Betr.: Bauleitplanung der Gemeinde Kreuzau, Aufstellung des Bebauungsplanes G 1, Ortsteil Thum, „Windenergieanlagen Lausbusch“

Hier: Erneute Beteiligung der Behörden und sonstigen Träger öffentlicher Belange gemäß § 4 (2) BauGB i.V.m. § 4a (3) BauGB sowie Benachrichtigung über die erneute öffentliche Auslegung gemäß § 3 (2) BauGB i.V.m. § 4a (3) BauGB

Abbildung 1

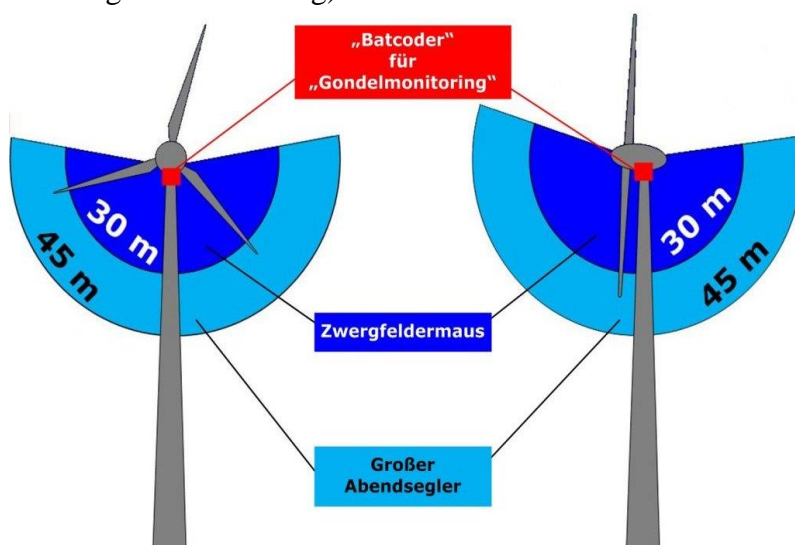
Da die geplanten Windkraftanlagen nicht den von Brinkmann et al. 2011 untersuchten WEA-Typen entsprechen, sondern diese sowohl in Höhe als auch Rotorlänge deutlich übertreffen, ist ein sinnvolles Batcordermonitoring lediglich bei Stillstand in den nächtlichen Aktivitätszeiten sinnvoll (siehe nachfolgende Abbildung).

Durch die neue Höhenbeschränkung reichen die Rotorspitzen, an denen die höchsten Windgeschwindigkeiten und Luftverwirbelungen erreicht werden, näher an die Vegetation heran. Dies führt, wie führende Fledermausforscher darlegen (vgl. Runkel 2015), zu einem verstärkten Bedrohungsszenario für Fledermäuse (siehe unsere Stellungnahme vom 15.4.2016 zum FNP-Verfahren).
